Remissvar gällande Centrum 1:20 Ärende Lov 2021-000299

Figur 1: Utsnitt från ritning BL NYB RevC

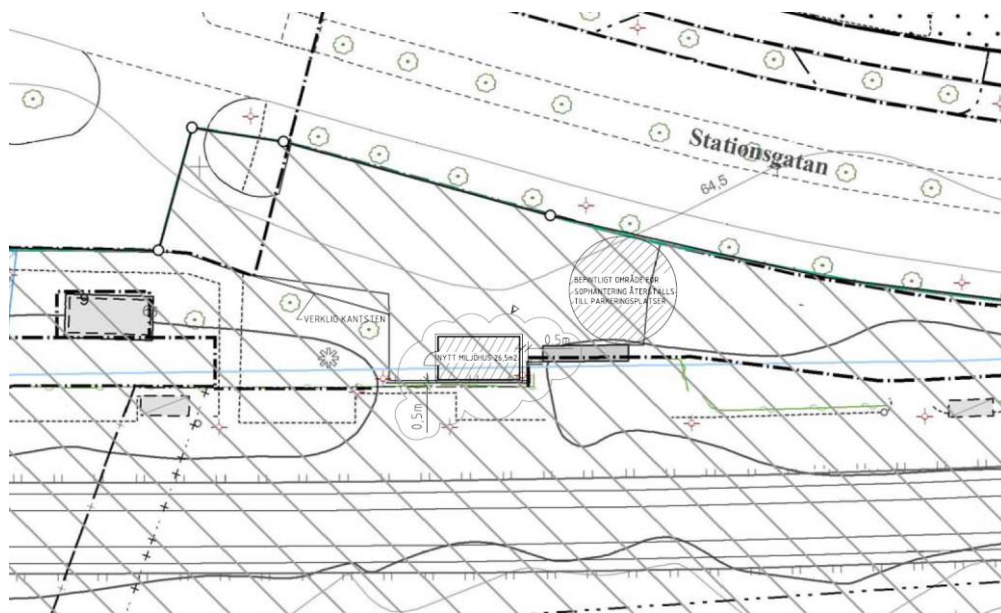
Förslag på ny placering, se figur 1 nedan.

Vi står inte i vägen för övergångsställe och hindrar ej siktfält som kommun skapat vid befintliga kärl.

En fråga, det finns inte möjlighet att se över en utfart längst in på parkeringen för att underlätta flödet ut på stationsgatan för sophämtningen och de slipper backa in?

Se ny placering ovan eller på ritning BL NYB RevC, där vi ej hindrar siktfältet för stationen.

Befintlig placering på sopkärl är ej aktuellt då kommunen/Trafikverket tillskapat ett siktfält med glas i bullerskyddet in mot staden.
